島根原子力発電所 2号炉 地震による損傷の防止

[上位クラス施設への下位クラス施設の波及的影響]

(コメント回答)

令和 2 年 6 月
中国電力株式会社

2. 1号炉取水槽流路縮小工（2/2）

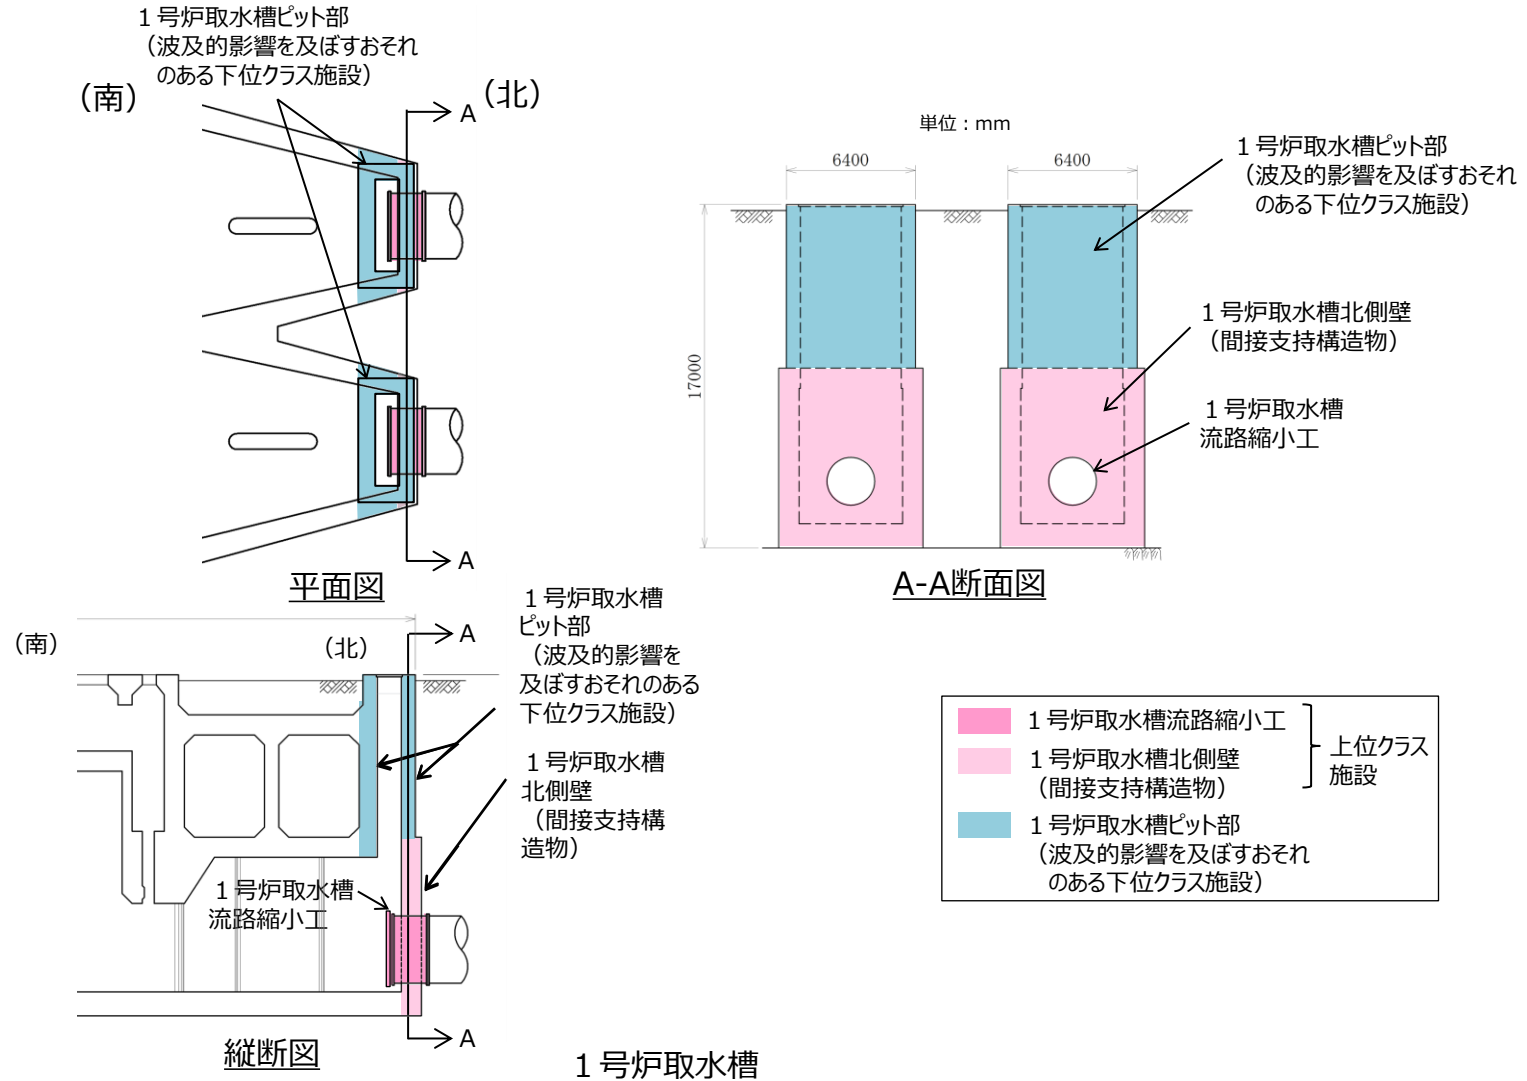
【No.89（論点 I - 5）上位クラス施設への下位クラス施設の波及的影響】

- 1号炉取水槽の流路縮小工，2号炉取水槽及びタービン建物の津波流入防止対策（インターロックによる閉止弁等）に対する波及的影響について，波及的影響を及ぼす可能性がある下位クラス施設とその構成部位の範囲を明確にした上で，評価方針を説明すること。

下位クラス施設の損傷及び落下を想定し、離隔距離が十分でなく、上位クラス施設の直上に設置されている1号炉取水槽ピット部を下位クラス施設部位として抽出する。1号炉取水槽ピット部の位置を以下に示す。

上位クラス施設及び上位クラス施設周辺建物 配置図 (1, 2号炉周辺)

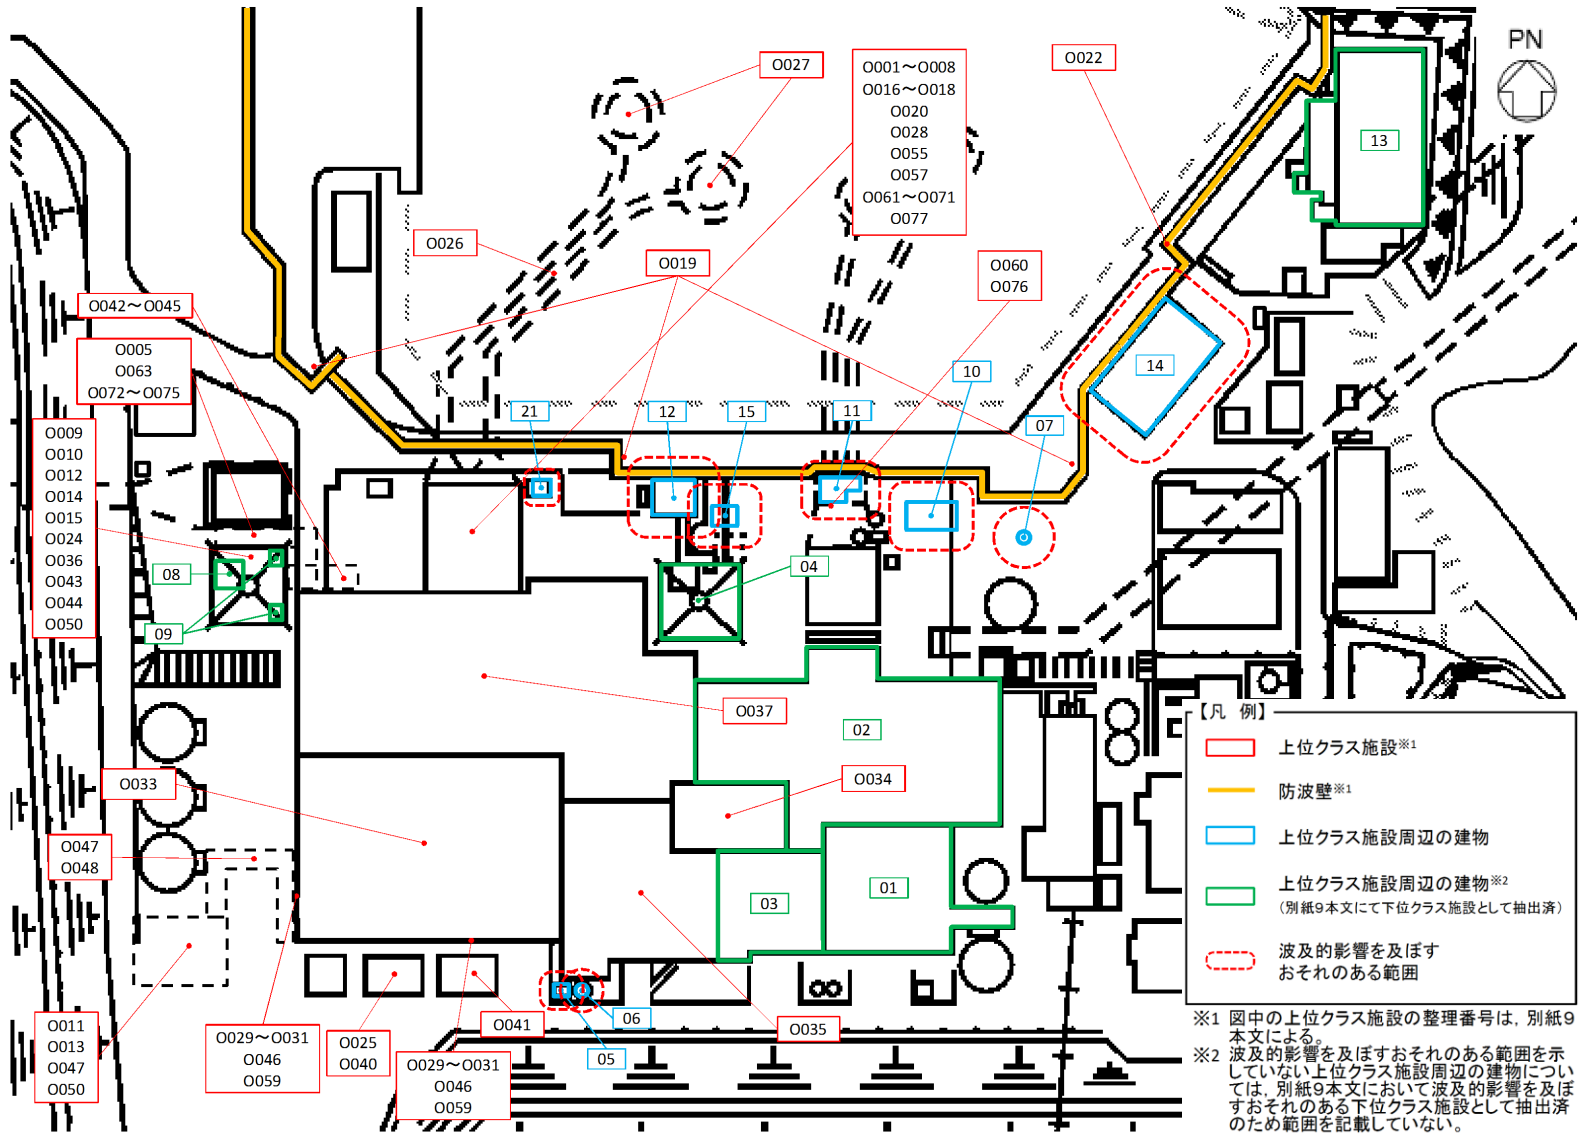
○小規模建物を含めた上位クラス施設の周辺建物について、建物の種類と位置を網羅的に示した上で、各建物の波及的影響の範囲を示し、波及的影響の有無が分かるように説明すること。

- 小規模建物を含めた上位クラス施設の周辺建物について、建物の種類と位置を網羅的に示した上で、各建物の波及的影響を及ぼすおそれのある範囲を示し、波及的影響の有無を整理した。
- 小規模建物を含めた上位クラス施設周辺の建物の配置図をP34～36に示す。対象建物の抽出にあたっては、上位クラス施設との離隔距離が建物高さと同程度以下の建物を上位クラス施設周辺の建物として網羅的に抽出し、各建物位置及び波及的影響を及ぼすおそれのある範囲（建物高さに応じた倒壊範囲）を示した。
- 小規模建物を含めた上位クラス施設周辺の建物の波及的影響有無の整理結果をP37～39に示す。

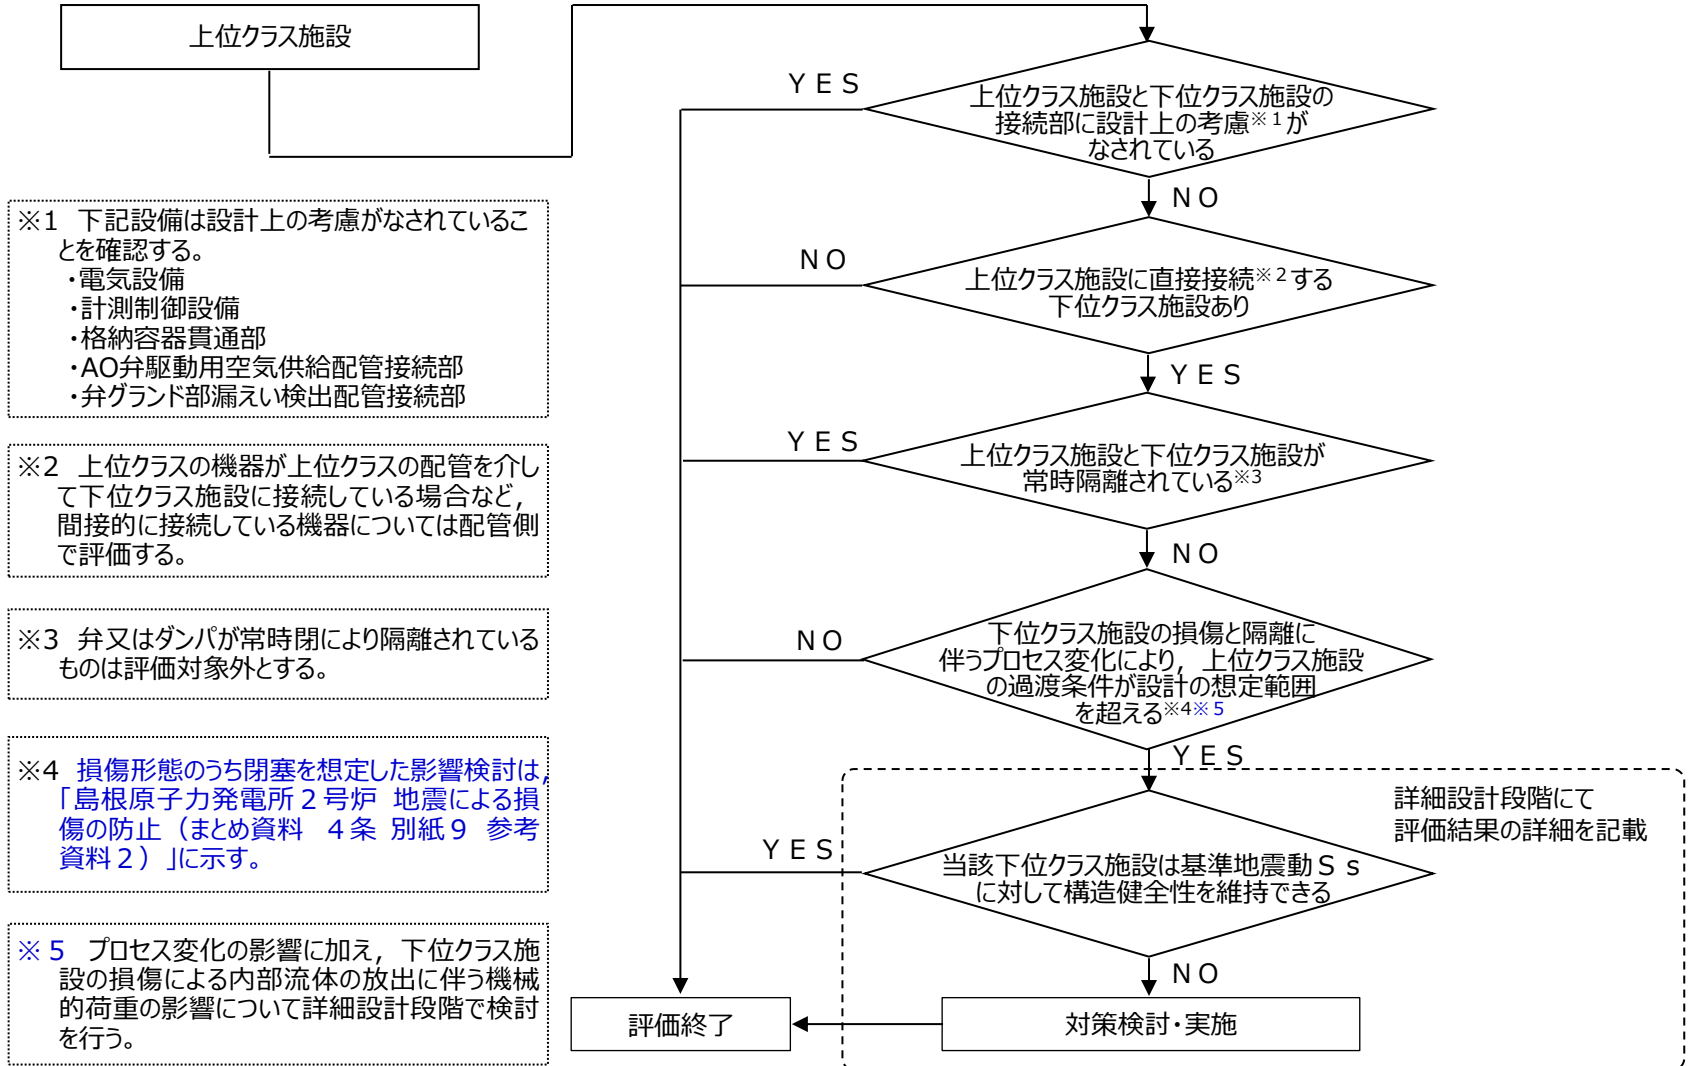
- 接続部の損傷（閉塞）による影響検討について、「上位クラス施設と接続する下位クラス施設の抽出及び評価フロー」との関係が分かるよう説明すること。

- 接続部の影響検討は、損傷（閉塞）を含め、「上位クラス施設と接続する下位クラス施設の抽出及び評価フロー」に基づき実施する。その内容については、島根原子力発電所2号炉 地震による損傷の防止（まとめ資料 4条 別紙9 参考資料2）へ記載していることから、これをフローへ追記して明確にする。

下図のフローに従い、上位クラス施設と接続する下位クラス施設を抽出し、波及的影響を検討する。

配管長さ と 貫通厚さ の関係

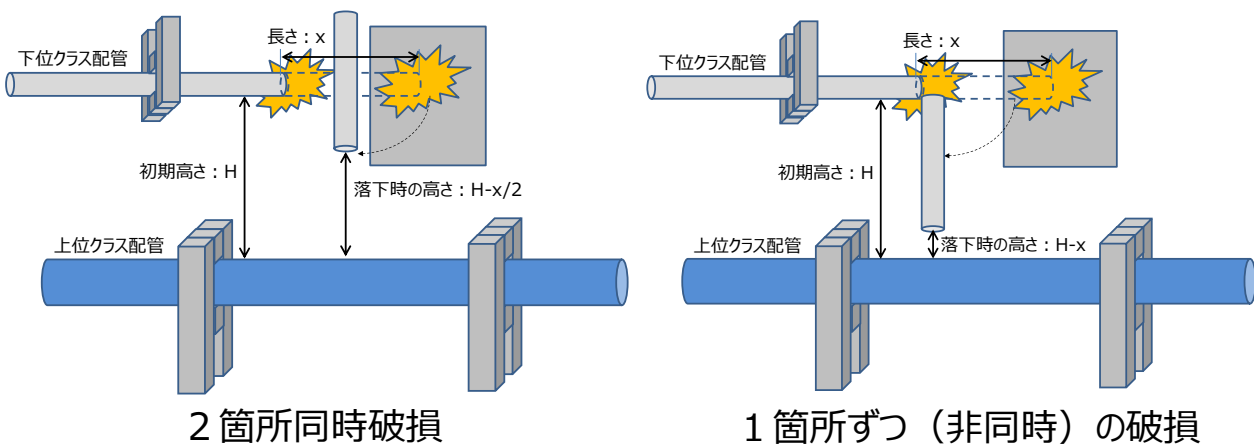
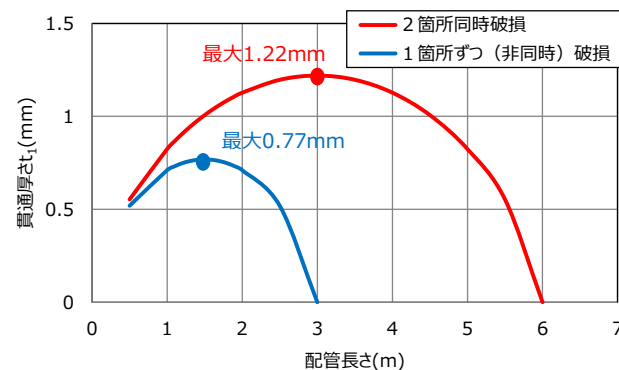
○上位クラス配管径の $1/4$ 以下の小口径配管を波及的影響のある下位クラス配管の抽出対象から除外する方針について、既往知見や地震被災事例を踏まえて想定した損傷形態及び自由落下・衝突による影響を評価した数値解析に含まれる保守性を明確にし、さらに高エネルギー配管等の配管種別に応じた損傷形態及び落下形態も踏まえて、配管径のみによる除外の判断基準に含まれる保守性を説明すること。

- BRL式により、下位クラス配管の落下により上位クラス配管に貫通が生じないことを確認しており、当該評価は衝突方向、落下高さ及び配管長さに保守性を有している。

- 衝突する側の断面積が小さいほど保守的な評価となるため、下位クラス配管の衝突方向は配管軸方向とした。
- 配管2箇所の同時破損を想定しており、現実的に1箇所ずつ（非同時）の破損を想定した場合と比較すると、落下高さが大きくなることから貫通厚さの最大値は約1.5倍である。
- 配管長さは貫通厚さが最大となるように設定した。

大物搬入口の耐震対策工事概要

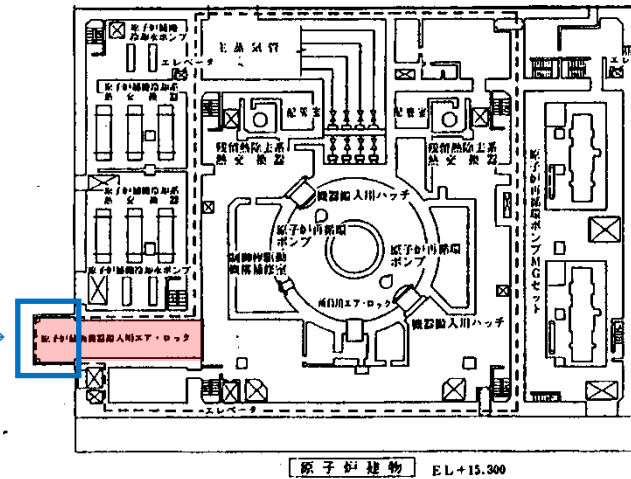
○原子炉建物の大物搬入口について、耐震対策工事を行う方針に至った検討過程を示すとともに、当該工事が原子炉建物の機能や被ばく評価等へ与える影響を明確にした上で当該工事の妥当性を説明すること。

- 原子炉建物の大物搬入口については、基準地震動 S_s の増大に伴い、構成する部位の一部（原子炉建物外壁から張り出した躯体部分）が、その要求機能を満足するための耐震条件（許容限界）の目安値を超える見込みである。下表に耐震評価の概算を示す。
- 下表の結果より、耐震補強が必要であるが、大物搬入口の耐震補強（原子炉建物外壁から張り出した躯体部分）は地下構造物との干渉や施工スペースが狭隘であることから施工上困難である。

- 以上のことから、原子炉建物の大物搬入口については、その要求機能を満足するために、原子炉建物外壁から張り出した上部躯体を撤去し、外扉を新設する等の耐震対策工事を実施することにした。工事概要を右図に示す。
